**PERMESSO DI RICERCA PER RISORSE GEOTERMICHE
 FINALIZZATO ALLA SPERIMENTAZIONE DI IMPIANTI PILOTA
 DENOMINATO “FORIO”**

**IMPIANTO PILOTA GEOTERMICO
"SERRARA FONTANA" – ISCHIA (NA)**

**[ID:3033] RISPOSTE ALLE RICHIESTE DI
INTEGRAZIONI**

**Allegato 6: Risposte alle
Osservazioni**

Figura 2.1.1a *Emissione media di CO₂ per diverse tecnologie geotermiche (GEA, 2012)*

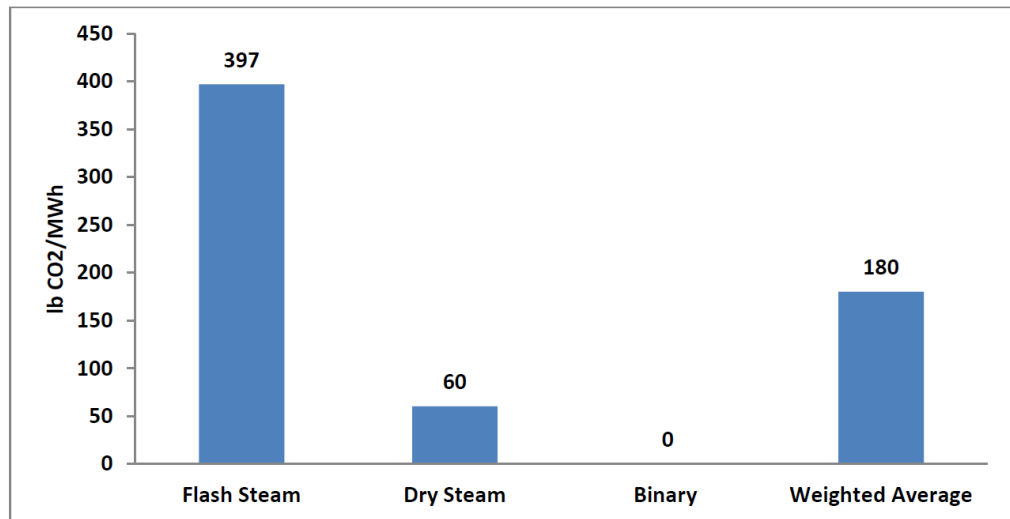
Il principio di precauzione è citato nell'articolo 191 del trattato sul funzionamento dell'Unione europea (UE). <<omissis>>. Esso ha lo scopo di garantire un alto livello di protezione dell'ambiente grazie a delle prese di posizione preventive in caso di rischi. Il ricorso al principio di precauzione è pertanto giustificato solo quando riunisce tre condizioni, ossia: l'identificazione degli effetti potenzialmente negativi (sismicità indotta quale certa conseguenza di interventi di tal tipo in un'area vulcanica attiva a rischio sismico); la non disponibilità di dati, quindi di non conoscenza dell'area; l'ampiezza dell'incertezza scientifica a supporto delle ipotesi progettuali a discapito della sicurezza dei cittadini.

Ci preme inoltre sottolineare che gli impianti geotermici a ciclo binario (della tipologia di quello in progetto) hanno emissioni nulle di inquinanti in atmosfera (Figura 2.1.1a) e nel suolo, e si caratterizzano per il ridotto uso del suolo rispetto ad altre fonti energetiche (per il geotermico 1-8 acri/MW, per il Nucleare 5-20 acri/MW, per il carbone 19 acri /MW, fonte energy.gov).

Esistono pertanto indubbi effetti positivi sull'ambiente e sulla salute umana rispetto all'utilizzo di altre forme di produzione di energia elettrica per le quali si dovrebbe invocare il principio di precauzione.

Figura 2.1.7a *Mappa delle anomalie di radon nell'isola d'Ischia (concentrazione in pCi/l) e equidistanza delle linee di 20pCi/l. I punti neri rappresentano le stazioni di misura (da Vezzoli et al., 1988).*

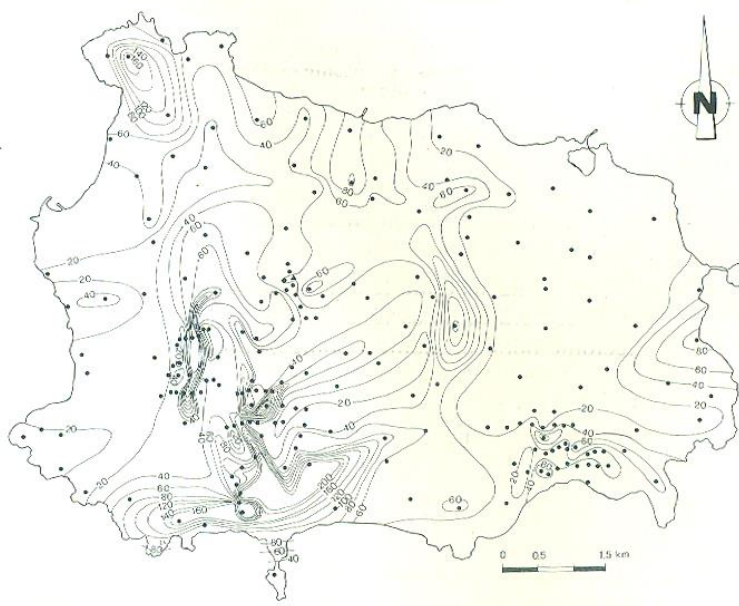
- b) **Perché lo studio sull'impatto ambientale dell'impianto sulla salute pubblica non ha preso in considerazione, come inquinante ambientale, per l'accertata dannosità sulla salute pubblica il Radon (tra l'altro presente sull'isola e mai considerato nella documentazione progettuale tra i gas indesiderati per l'impianto)? Perché per l'isola d'Ischia non sono stati presi in esame i valori di radon nei gas al suolo e nelle acque termo-minerali della pubblicazione scientifica a cura di R. Avino et alii, 1999, relativa alle aree vulcaniche attive dei Campi Flegrei, dell'isola d'Ischia e del Somma Vesuvio? Perché non è stata prevista l'acquisizione e l'utilizzazione di dati disponibili ed aggiornati presso l'Istituto di Geoscienze e Georisorse (IGG) del CNR di Pisa, che, da oltre trenta anni esegue misurazioni di radioattività nel suolo, in acqua, nelle zone termali e geotermiche dell'Isola d'Ischia? Tali dati potevano essere utilizzati per eseguire una seria valutazione dell'impatto dell'impianto sulla salute pubblica al fine di assicurare la popolazione esposta, che la realizzazione ed il funzionamento dell'impianto non possano causare l'incremento di concentrazione della radiattività a discapito della salute pubblica. <<omissis>> La**

presenza sull'Isola d'Ischia di particolari situazioni geologiche (presenza di faglie recenti potenzialmente attive, processi di alterazione fisico-chimica del substrato roccioso, caratteristiche fisiche della roccia quali fratturazione, porosità, permeabilità) può causare livelli anomali di ^{222}Rn , con conseguenti rischi per la popolazione. I sistemi di faglie attive, i campi fumarolici che bordano il settore occidentale del Monte Epomeo (es. Donna Rachele-Cimmento Rosso) presentano intrinseci livelli di radioattività naturale. Cosa succederà durante le fasi di perforazioni dei pozzi quando le connessioni con il sistema geotermico più profondo determineranno elevate concentrazioni e flussi di CO_2 e Radon (King & Minissale, 1994)? Quale garanzia per la salute dei cittadini se il Radon non è stato proprio preso in considerazione come gas indesiderato e nocivo dal progetto?

Per quanto concerne il radon si fa presente che questo gas è contenuto in percentuale variabile all'interno dei fluidi e delle rocce permeabili. Il radon è solubile in acqua e poiché la sua concentrazione in atmosfera è in genere estremamente bassa, l'acqua naturale di superficie a contatto con l'atmosfera lo rilascia in continuazione per volatilizzazione, solitamente in quantità molto limitate. L'emissione naturale del radon avviene tipicamente lungo le faglie profonde (in aree vulcaniche e tettoniche) che rappresentano zone ad elevata comunicazione, tra la superficie e i serbatoi geotermici o magmatici profondi. E' ben noto che la pericolosità del radon è legata al suo accumulo in ambienti chiusi, con esposizioni prolungate nel tempo, mentre in spazi aperti la sua bassa concentrazione e la sua volatilità permettono una rapida dispersione in atmosfera, senza danni per la salute umana.

Nel caso in esame le aree termali di Ischia corrispondono alle zone di frattura e di faglia della crosta, dove si riscontrano le principali anomalie di gas radon proveniente dai serbatoi profondi (*Vezzoli et al., 1988*, vedi figura 2.1.7a di seguito) Da quanto riportato emergerebbe, dunque, che chi fa uso frequente dei bagni termali, sarebbe particolarmente soggetto al rischio di esposizione prolungata al radon e quindi dovrebbe essere interdetta anche la balneazione termale in tutta l'isola, poiché i soggetti esposti al maggior rischio sarebbero proprio gli utenti che fanno uso delle terme.
